0384/2017

Piktogramm Wolfskuhler Weg, Sporbecker Weg

Wolfskuhler Weg, Sporbecker Weg

Anordnung nach §45 StVO: „Achtung- Kinder- Piktogramm, Versetzung des 30k km-h Schildes Sporbecker Weg

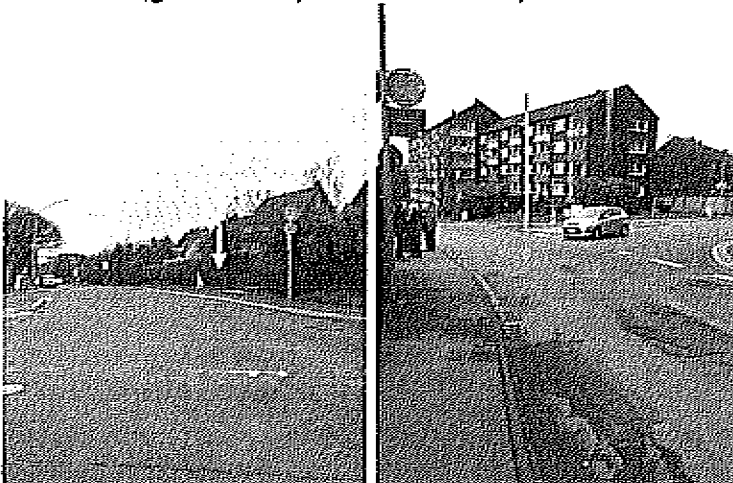
Anwohner monieren, dass querende Fußgänger über die Insel des Sporbecker Wegs/ EM Wolfskuhler Weg von Rechtsabbiegern aus dem Wolfskuhler Weg nicht ausreichend früh wahrgenommen werden.

Um den Autofahrer zu sensibilisieren, ist im Wolfskuhler Weg, EM Sporbecker Weg (roter Pfeil) ein „Achtung Kinder“- Piktogramm aufzutragen. Es ist so auszurichten, dass dieses von den im Wolfskuhler Weg bergab fahrenden Fahrzeugführern erkannt wird.

Um sicherzustellen, dass die Geschwindigkeitsbegrenzung auf 30 km/h im Sporbecker Weg vom Rechtsabbiegeverkehr erkannt wird, ist diese zwischen Treppenaufgang und Stromkasten zu versetzen (gelber Pfeil). Dafür ist ein separater Pfosten zu setzen.
